Snížení energetické náročnosti budovy – ONN - Budova Nemocnice Broumov

Dodatečné informace k projektové dokumentaci:

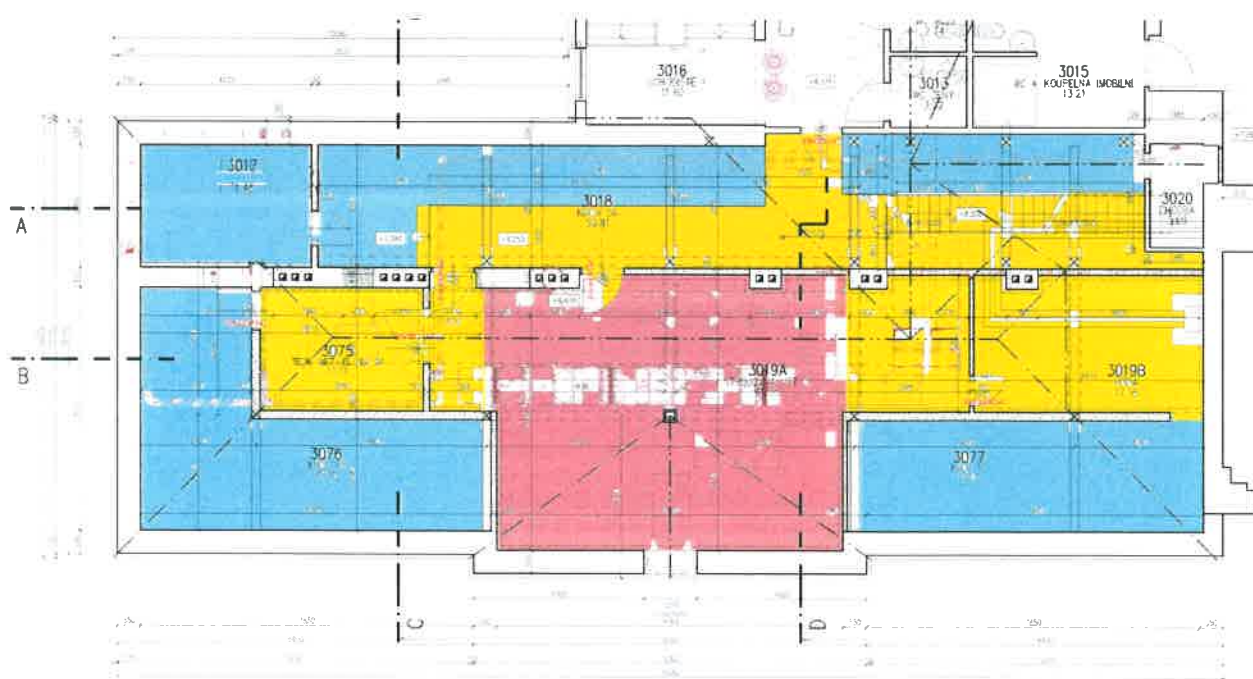
- 1) Okna vyměněná v rámci akce Stavební úpravy JIP nemocnice Broumov, se již nebudou, při realizaci projektu Snížení EN nemocnice Broumov, měnit.

O21 - 1300x2300 mm 3 ks

D04 - 1500x3150 mm 1 ks

O20 - 900x1200 mm 3 ks

D05 - 1950x3150 mm 1 ks

O23 - 1600x2300 mm 1 ks

O20 - 900x1200 mm 1 ks

O15 - 600x1200 mm 1 ks

O30 - 1200x2300 mm 2 ks
